# 島根原子力発電所 2号炉

## 津波による損傷の防止

### 指摘 2 津波荷重の設定

令和2年9月  
中国電力株式会社

## 1.3 水理模型実験による検討 波圧算定（3号炉）

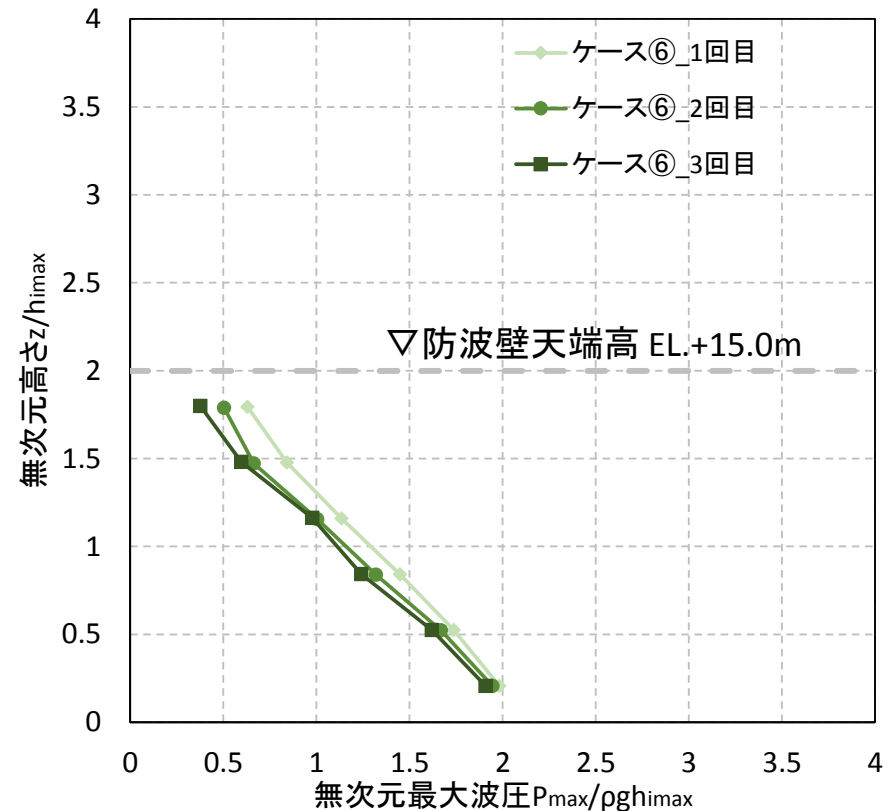
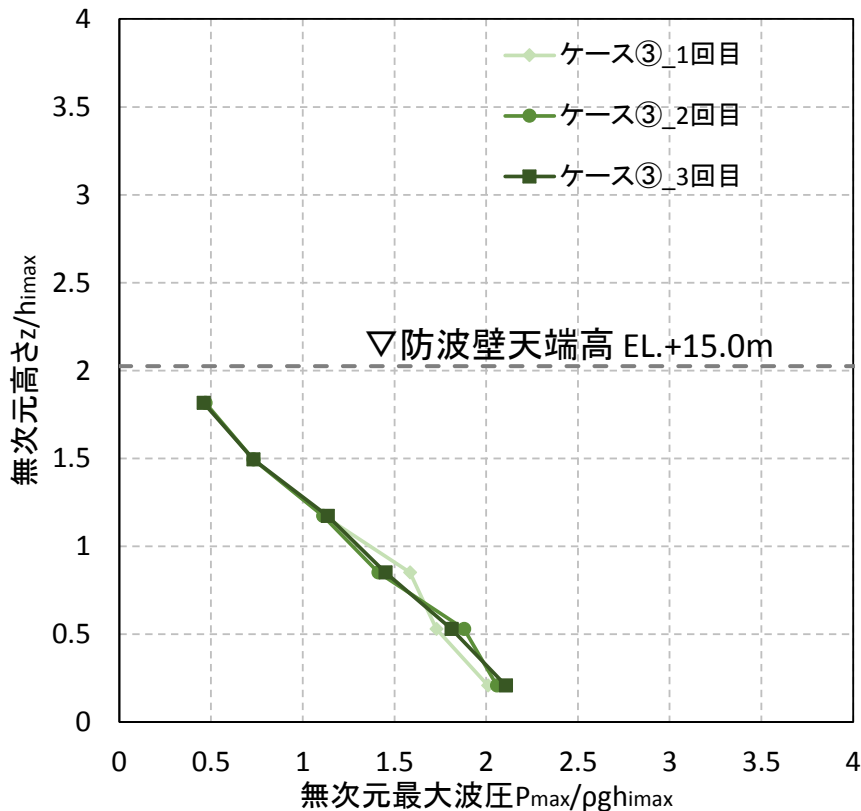
- 水理模型実験において計測した防波壁に作用する波圧分布を下図に示す。なお，下図は横軸の波圧と縦軸の標高を津波による浸水深で無次元化を図った。
- 水理模型実験により算出した3号炉前面の防波壁における波圧分布は直線型となり，ソリトン分裂波や砕波発生時にみられる波圧の増加がみられないため，ソリトン分裂波や砕波による津波波圧への有意な影響はないことを確認した。

## 1.3 水理模型実験による検討 波圧算定（1, 2号炉）

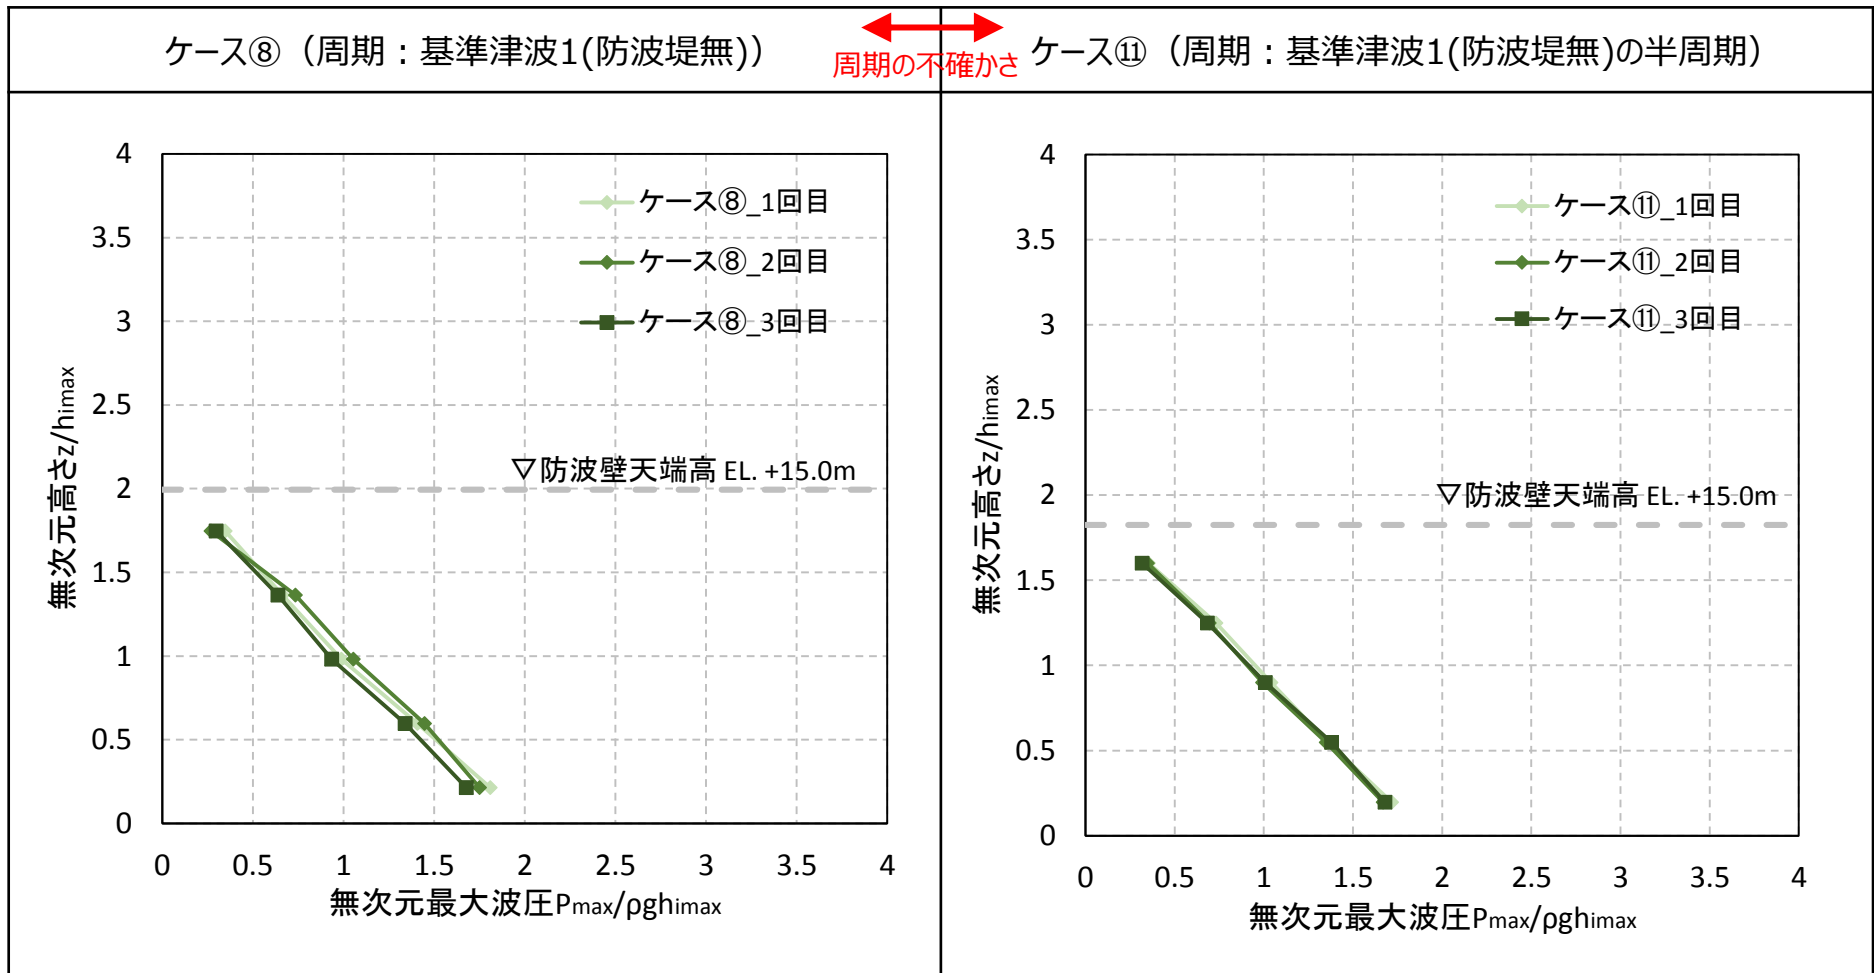
- 水理模型実験において計測した防波壁に作用する波圧分布を下図に示す。
- 水理模型実験により算出した1, 2号炉前面の防波壁における波圧分布は，直線型の波圧分布となりソリトン分裂波や砕波発生時にみられる波圧増加がみられないため，ソリトン分裂波や砕波による津波波圧への有意な影響はないことを確認した。

## 1.5 三次元津波シミュレーションによる検討 津波波圧比較 (1/2)

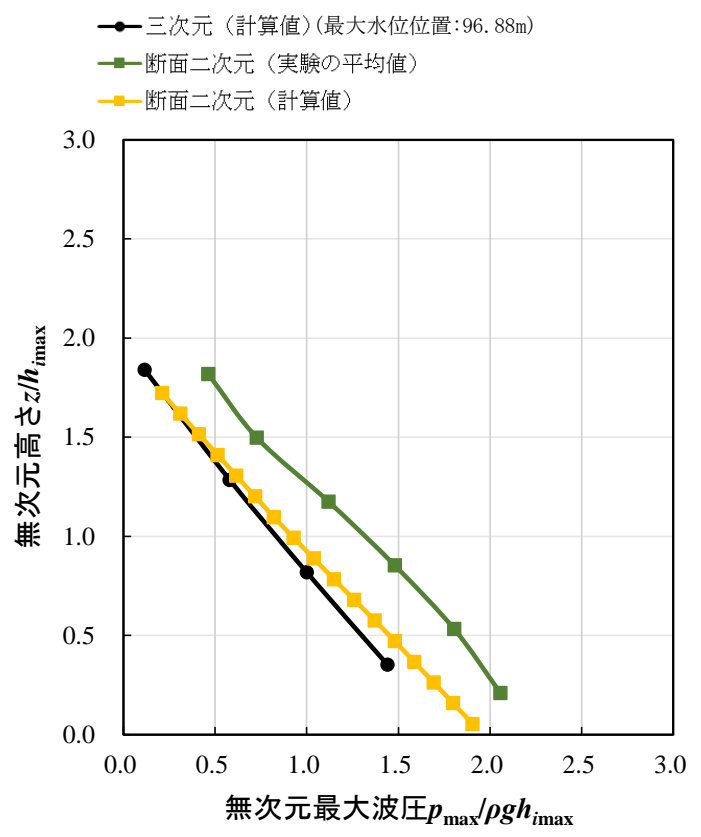
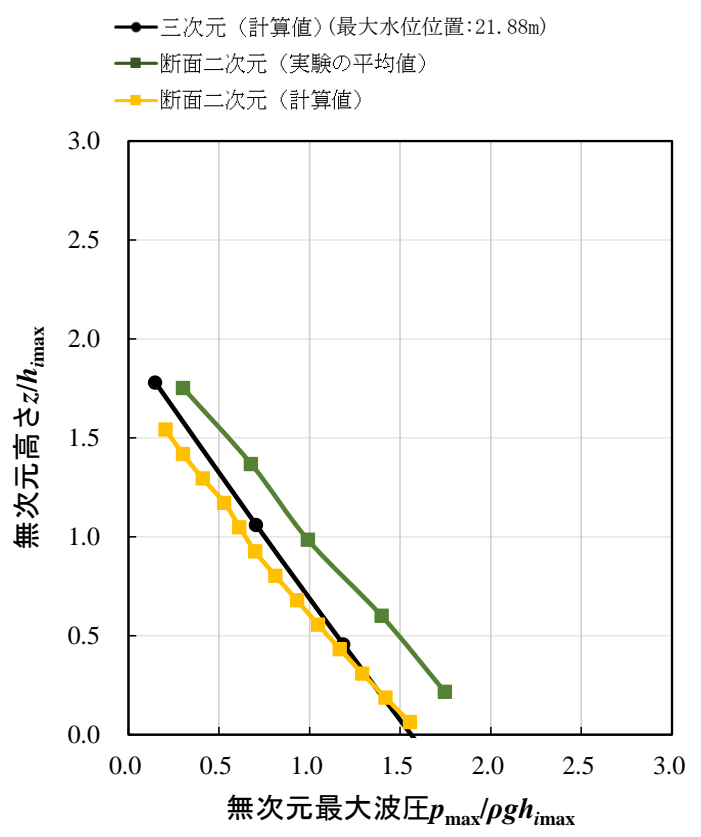
- 3号炉北側前面及び1,2号炉前面の敷地高以上における，三次元津波シミュレーション，断面二次元津波シミュレーション及び水理模型実験により算定した波圧分布を以下に示す。
- 複雑な地形を考慮した三次元的な流況を評価できる三次元津波シミュレーションの結果を踏まえても，水理模型実験及び断面二次元津波シミュレーションによる津波波圧と同等又は包絡されることを確認した。

### 2.6 津波波圧の比較 谷本式（敷地高以深）

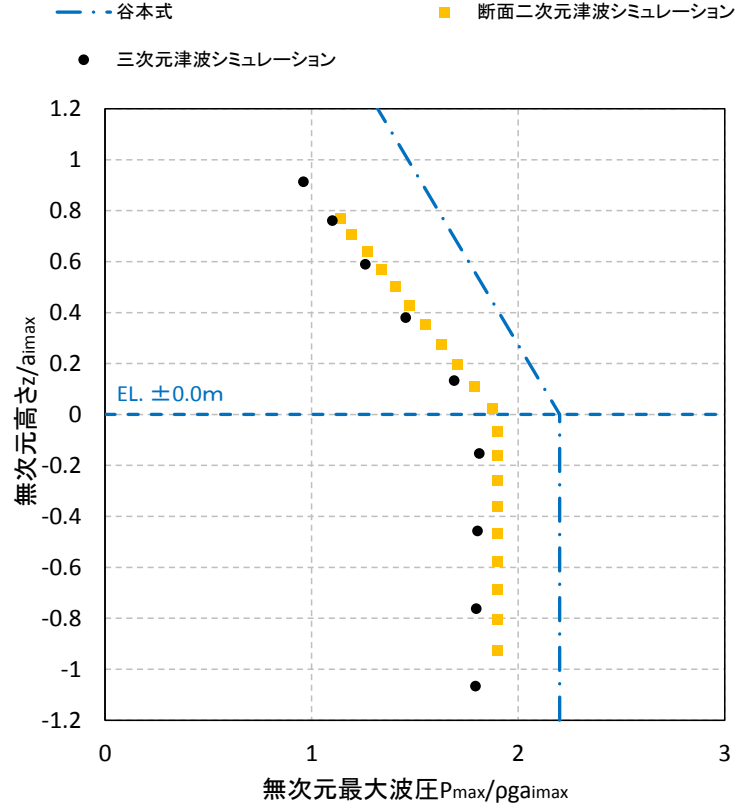
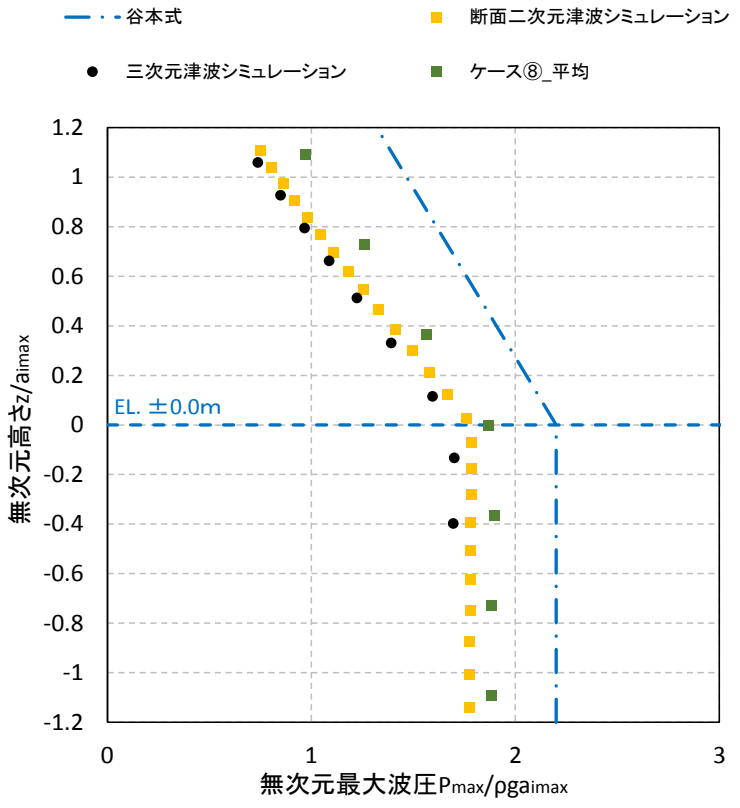
- 敷地高以深における断面二次元津波シミュレーション，三次元津波シミュレーション，水理模型実験（1, 2号炉），既往の算定式（谷本式）により算定した波圧分布(57頁参照)を下図に示す。
- 3号炉及び1, 2号炉の波圧分布の比較結果より，谷本式による波圧分布が全ての波圧を包絡することを確認できたため，敷地高以深の津波波圧算定には谷本式を用いる。
